CONSULTA COMUNALE PER L'AMBIENTE E IL VERDE CITTA' DI TORINO

Progetto Esecutivo «CENTRO PER L'EDUCAZIONE SPORTIVA ED AMBIENTALE MEISINO»

ANALISI - CONSIDERAZIONI - VALUTAZIONE FINALE

Torino, 2 ottobre 2024

TESTO – TAV.3 - 104_1_ese_5056_gen-rel.spec_.-3-01.pdf

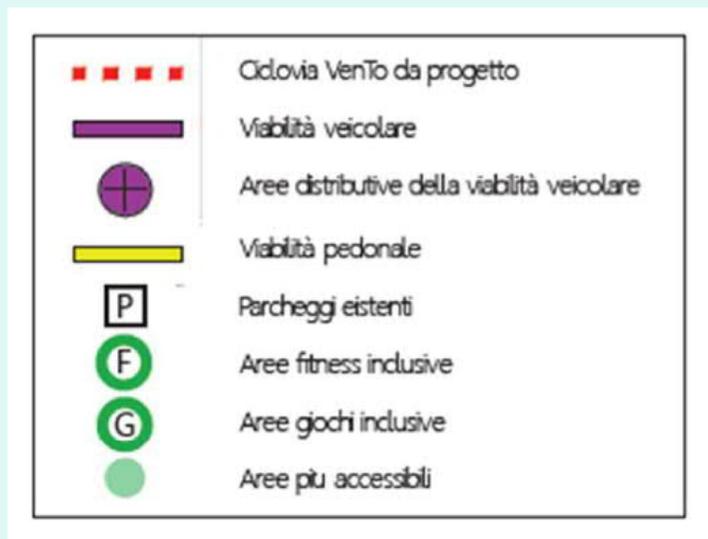
debolezze e minacce

- ☐ **Fruizione/contenimento nelle aree umide**
 - **Una recinzione leggera per l'area umida può essere sufficiente ???**
 - **Va valutato il carico antropico sull'area anche se in funzione esclusivamente educativa**
 - **Le passerelle metalliche possono creare problemi sul piano naturalistico**

TESTO – TAV.25c-104_1_ese_5056_arc_elab.graf_.-25c-01.pdf

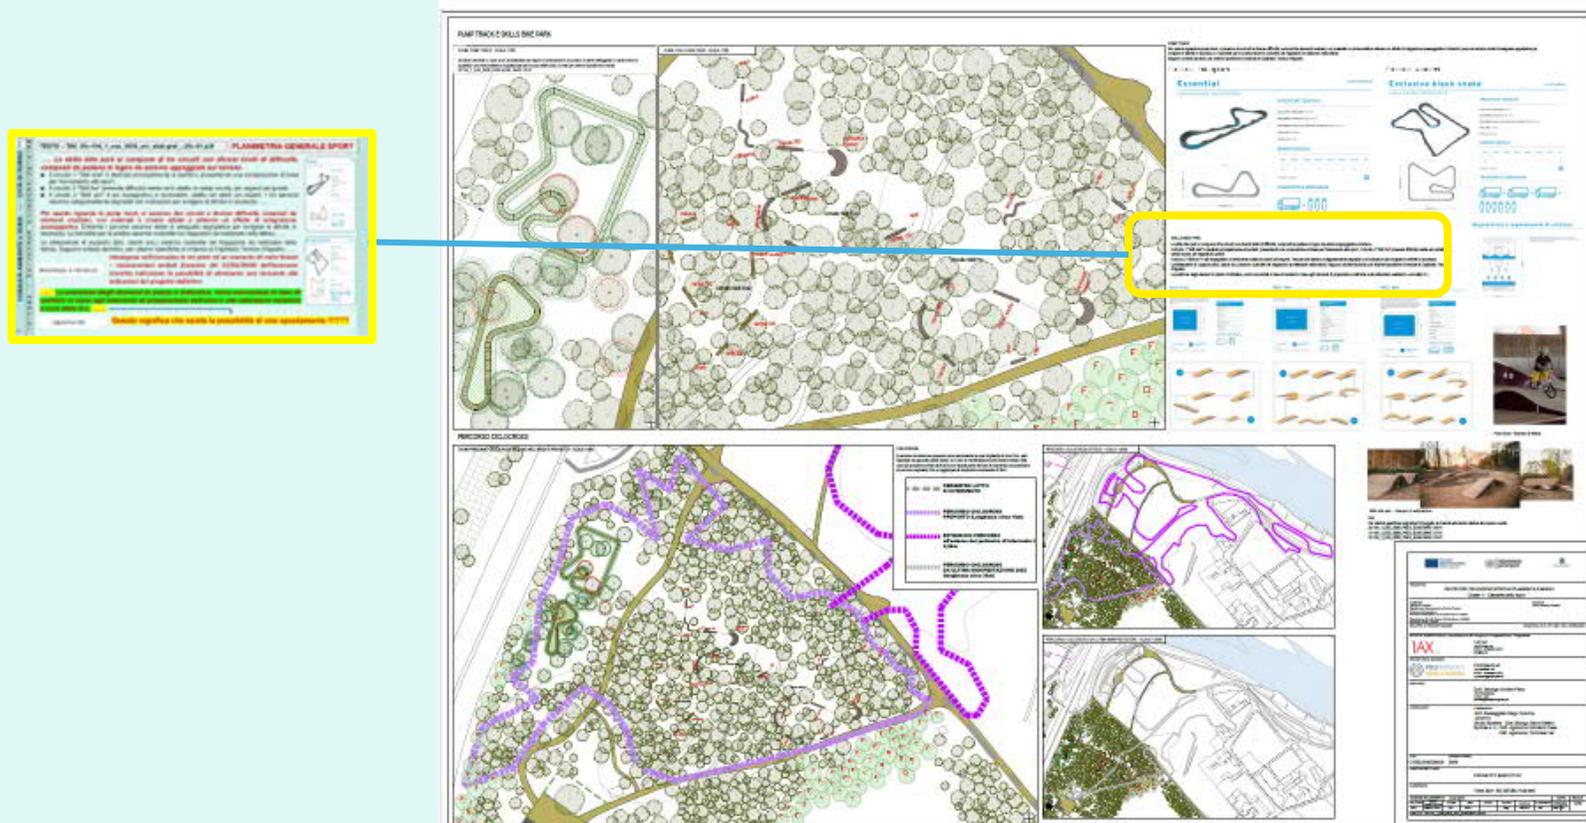
debolezze e minacce

Le indicazioni che emergono sono orientate maggiormente all'abbattimento di alberi dando priorità alla sicurezza

PLANIMETRIA GENERALE SPORT

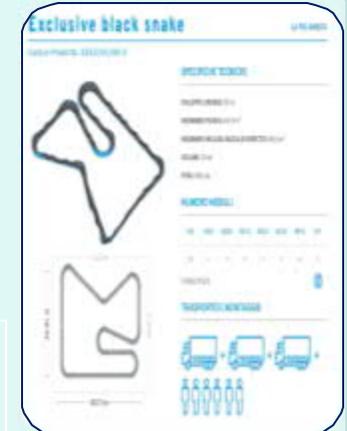
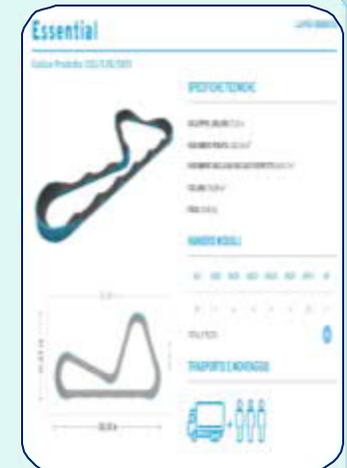
rimangono nell'esecutivo le tre piste ed un aumento di metri lineari – rassicurazioni verbali (incontro del 17/05/2024) dell'assessore Carretta indicavano la possibilità di eliminarne una tornando alle indicazioni del progetto definitivo

Zone sottoposte a rilievi d'indagine per valutazione alberature morte/morienti/pericolose e soggette a VTA

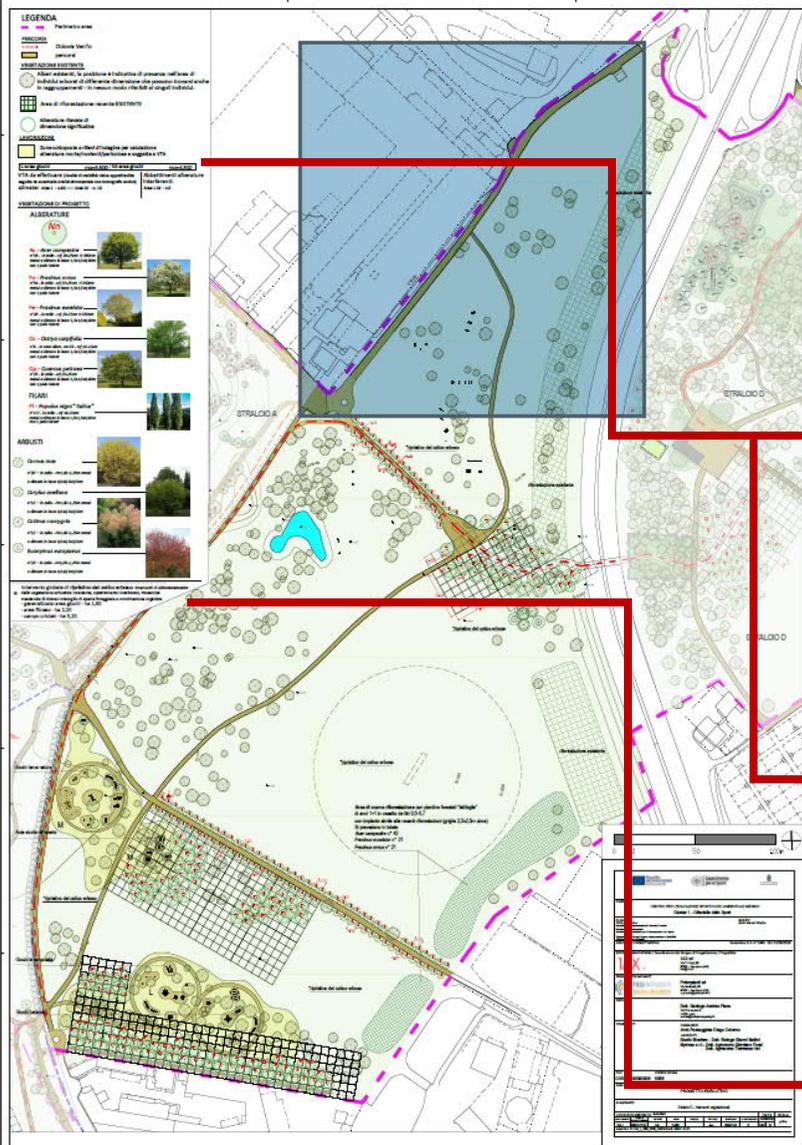
Si riferiscono agli interventi sugli alberi e sulla vegetazione in genere nelle parti di Parco dove verranno realizzate interventi

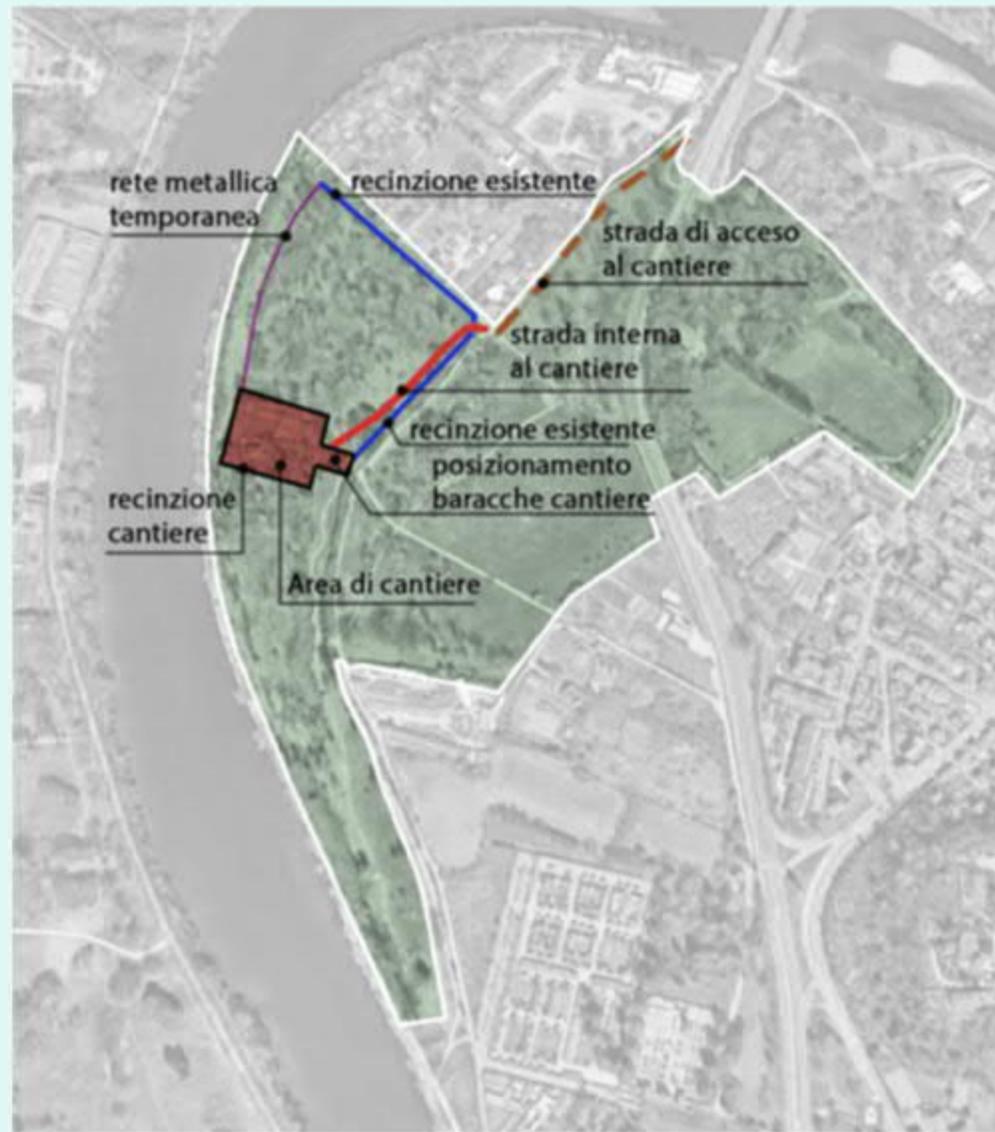
- ❑ Occorre valutare attentamente quanto previsto riguardo alla minimizzazione dell'inquinamento luminoso ed acustico potenzialmente dannoso per avifauna e chiroterofauna. Questo sia in fase di cantiere, sia in fase di esercizio.
- ❑ Trattandosi di un edificio immerso nel verde, è opportuno considerare piccoli interventi atti a rendere la costruzione più adatta a presenze faunistiche, sia prevedendo il posizionamento di nidi artificiali e bat-box sia adottando accorgimenti di dettaglio volti a lasciare cavità, fessure o altri piccoli spazi adatti all'insediamento di fauna legata agli edifici.

- ❑ Occorre prevedere, in fase di cantiere, l'eventuale presenza di avifauna e chiroterofauna, adeguando il cronoprogramma dei lavori alle eventuali presenze faunistiche, quali la nidificazione di passeriformi, la presenza di chiroterofauna o altra teriofauna (tane di riccio o di ghio), la presenza di erpetofauna (serpenti e/o anfibi che sfruttano gli anfratti per ibernazione/estivazione).
